温泉パイプ外装材変更のご案内

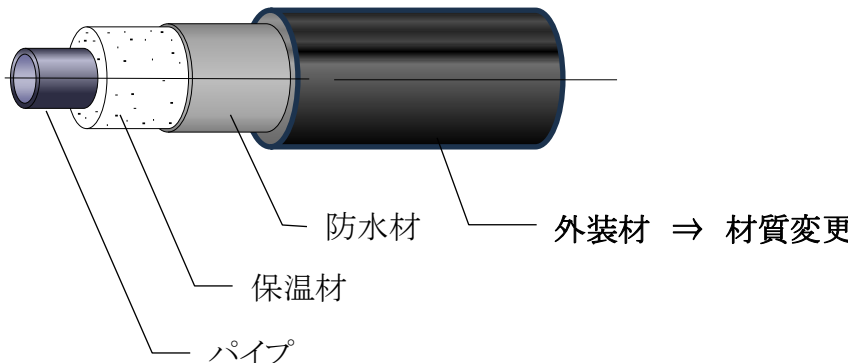
- 対 象 品 : 温泉パイプ
(フジパイプ 7000 シリーズ、フジ FW パイプ、フジ PP パイプ)
- 対 象 口 径 : 全口径
- 変 更 理 由 : 外装材の生産が終了となったため
- 変 更 内 容 : 外装材の材質を塩化ビニルからエチレン酢酸ビニル共重合体へ変更
- 概 要 図

- 新仕様製品の販売開始：旧仕様製品の在庫が終了次第、新仕様へ変更
- 新仕様製品の保温性能：旧仕様製品と同等
- 外装材の生産終了に伴い、二重保温管端部の外装も新仕様に変更
- その他詳細につきましては、弊社営業担当より別途ご説明させていただきます。
